Übereinkommens über die internationale Beförderung von gefährlichen Gütern auf Binnenwasserstraßen (ADN)

Änderungsentwürfe zu der dem ADN beigefügten Verordnung¹

In seiner zwanzigsten Sitzung (26. Januar 2018) forderte der ADN-Verwaltungsausschuss das Sekretariat auf, eine konsolidierte Liste aller Änderungen zu erstellen, die er im Hinblick auf ein Inkrafttreten am 1. Januar 2019 angenommen hat, damit diese zum Gegenstand eines offiziellen Vorschlags nach dem in Artikel 20 geregelten Verfahren gemacht werden können. Die Notifizierung sollte spätestens am 1. Juli 2018 erfolgen und den geplanten Inkrafttretungszeitpunkt (1. Januar 2019) beinhalten (siehe ECE/ADN/44, Absatz 19).

Tankschiff mit Aufstellungsraum Betriebsraum im Kofferdamm

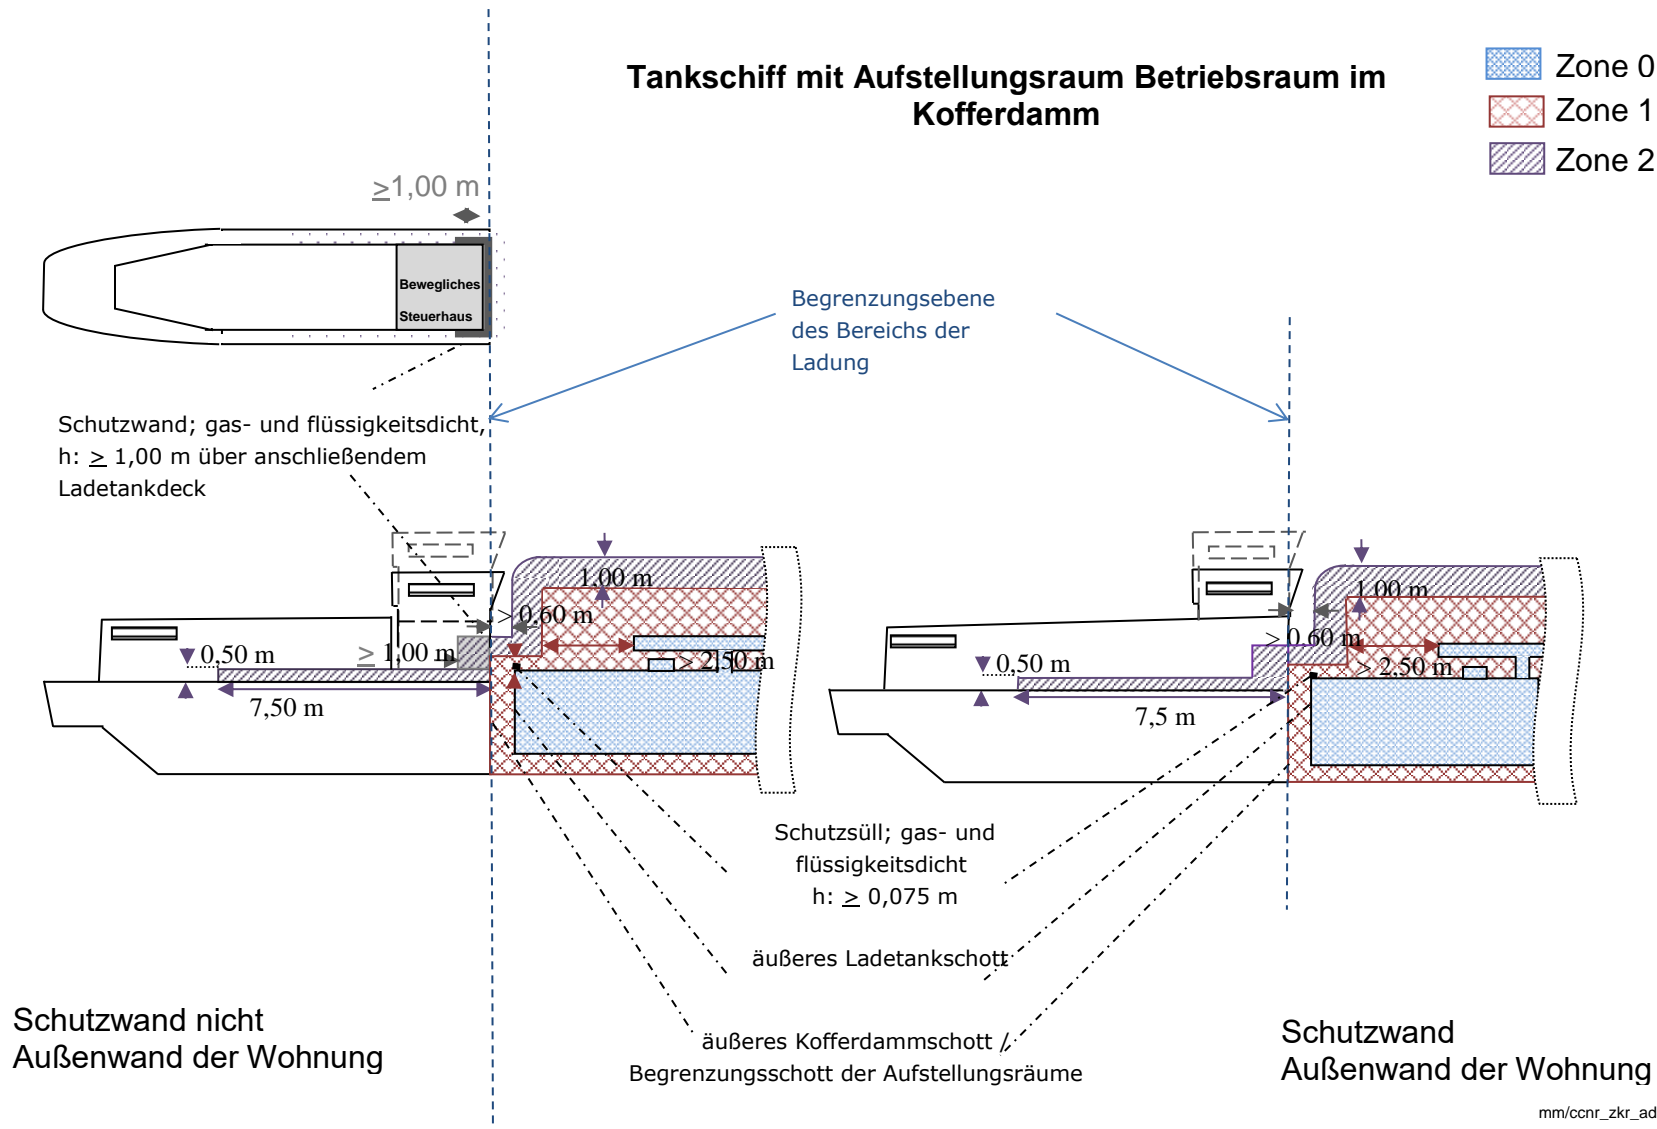
- Einen Bereich von 3,00 m Ausdehnung um die Zone 1 um Hochgeschwindigkeitsventile oder Sicherheitsventile der Drucktanks.
- Um Entlüftungsöffnungen technisch belüfteter Betriebsräume im Bereich der Ladung einen Bereich in Form einer Kugelschale mit Kugelschalenbreite 1,00 m, die Zone 1 umhüllt.“

Abbildung 2.2.8.1.6.1: Schrittweises Vorgehen für die Klassifizierung von ätzenden Gemischen und die Zuordnung von ätzenden Gemischen zu Verpackungsgruppen

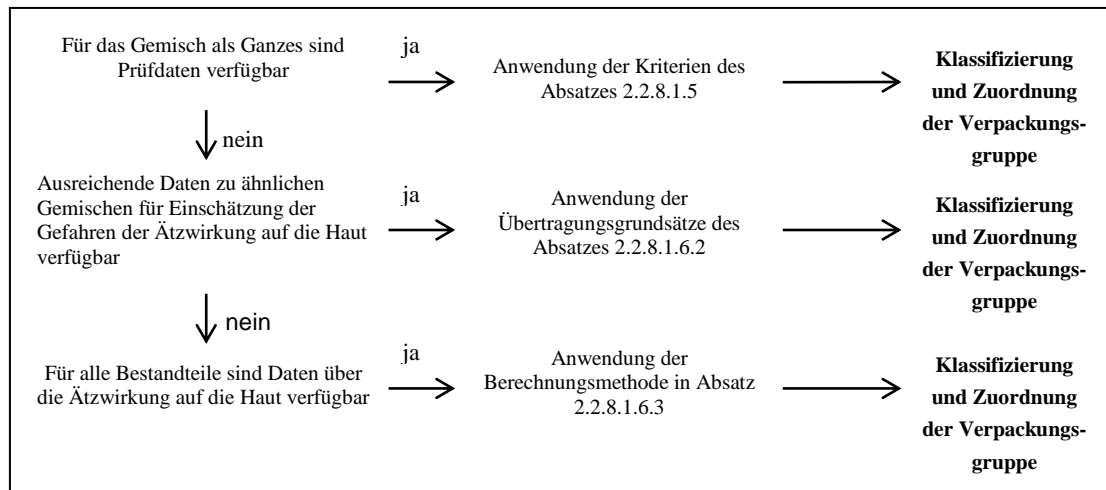
Für Gemische ist es notwendig, Informationen zu erhalten oder abzuleiten, mit denen die Kriterien für Zwecke der Klassifizierung und der Zuordnung von Verpackungsgruppen auf das Gemisch angewendet werden können. Das Vorgehen für die Klassifizierung und die Zuordnung von Verpackungsgruppen ist mehrstufig und hängt von der Menge an Informationen ab, die für das Gemisch selbst, für ähnliche Gemische und/oder für seine Bestandteile verfügbar sind. Das Ablaufdiagramm in Abbildung 2.2.8.1.6.1 zeigt die Schritte des Verfahrens.

Abbildung 2.2.8.1.6.3: Berechnungsmethode

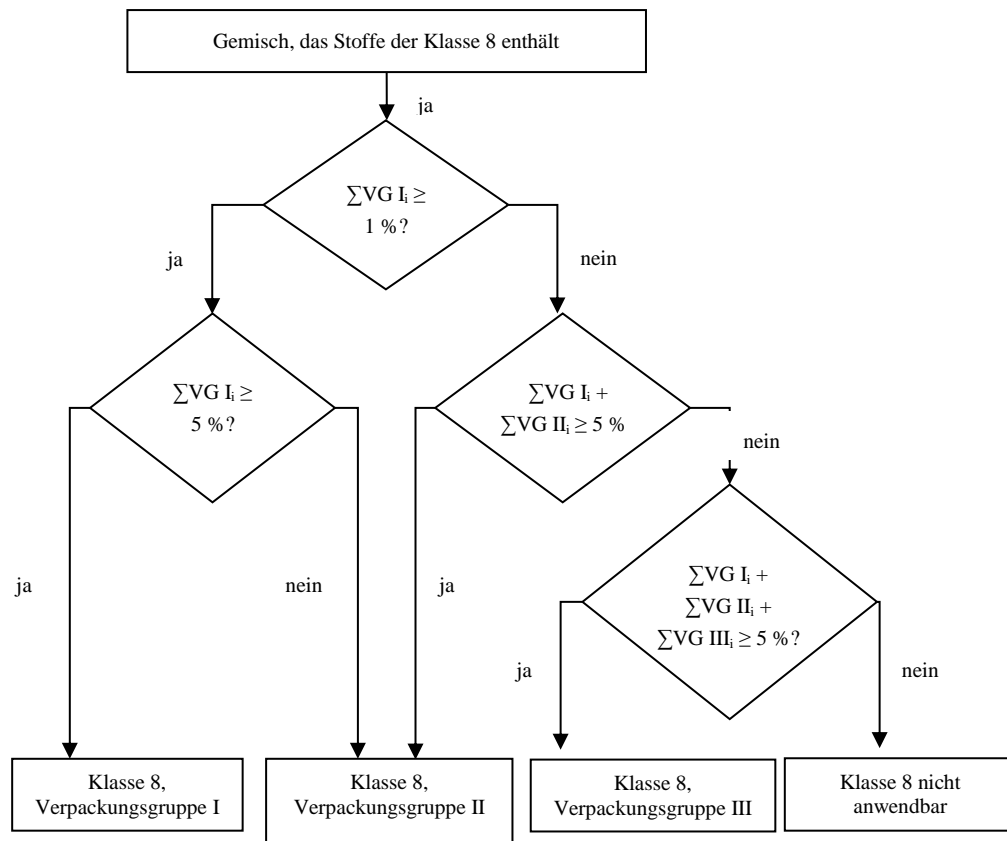
$$\frac{3(\text{conc A})}{5(\text{GCL VG III})} + \frac{2(\text{conc B})}{5(\text{GCL VG III})} + \frac{10(\text{conc C})}{5(\text{GCL VG III})} = 3 \geq 1$$

Das Kriterium für die Verpackungsgruppe III ist erfüllt, das Gemisch muss der Klasse 8 Verpackungsgruppe III zugeordnet werden.
